**Modulo per la presentazione delle osservazioni per i piani/programmi/progetti sottoposti a procedimenti di valutazione ambientale di competenza statale**

ID: 10116

Progetto per la realizzazione di un impianto pilota geotermico, denominato "Impianto Geotermico Pilota denominato Latera", da realizzarsi nei Comuni di Latera e Valentano (VT).

**OGGETTO DELLE OSSERVAZIONI**

**Figura 1:** Limite del permesso “Latera Pilota (linea rossa), limite del bacino idrogeologico del Lago di Bolsena (linea blu) e limite del bacino idrologico del Lago di Bolsena (linea verde). Sono indicate le posizioni dei pozzi di produzione LT1 e LT3, e dei pozzi di reiniezione (LT2 e LT4).

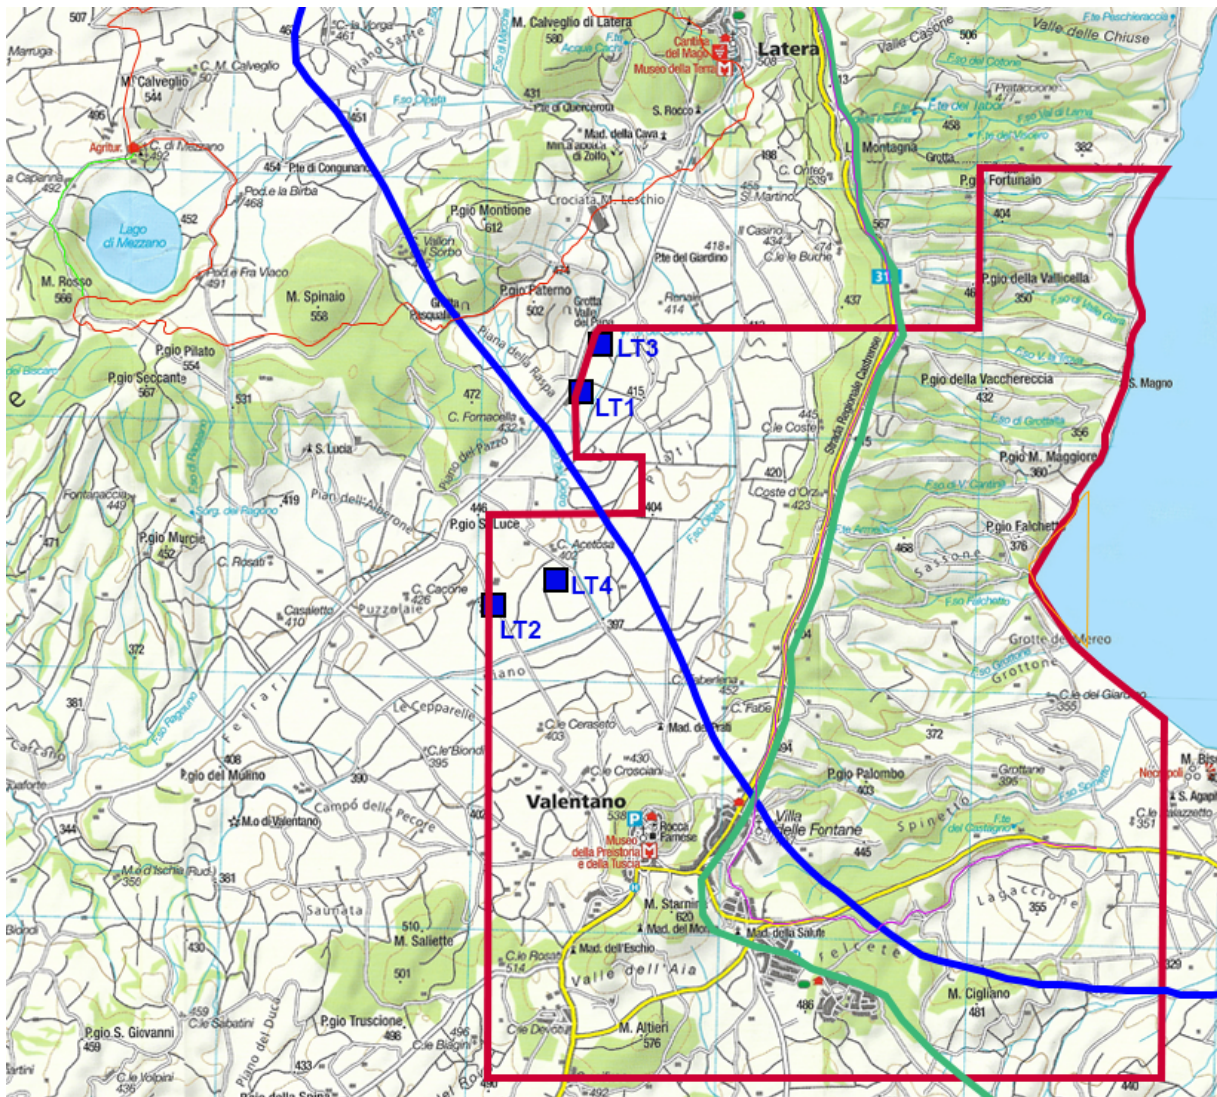
Esiste quindi il rischio reale che durante l'esercizio dell'impianto, i pozzi di produzione, che creano una zona in depressione nel serbatoio, richiamano acque dall'acquifero superficiale attraverso le faglie, depauperandolo. I pozzi di reiniezione invece creano una zona di sovrappressione nel serbatoio geotermico, che spingerebbe il fluido endogeno in su per inquinare l'acquifero superficiale.

Indizi per l'esistenza reale di questi meccanismi vengono da testimonianze raccolte nella popolazione circa variazioni di livello di alcuni pozzi superficiali, e inquinamento di altri pozzi durante l'esercizio della centrale di Latera (dal 1999 al 2000). Purtroppo, le carenze delle indagini geologiche presentate – assenza di una mappatura del sistema di faglie e fratture della zona, nessuna informazione sulla permeabilità nei piani di faglia ecc. - non permettono una stima dell'importanza di questi effetti che riguardano l'acquifero del Lago di Bolsena, del Lago di Mezzano e del sistema Fiora-Olpeta (vedi carta qui sotto).
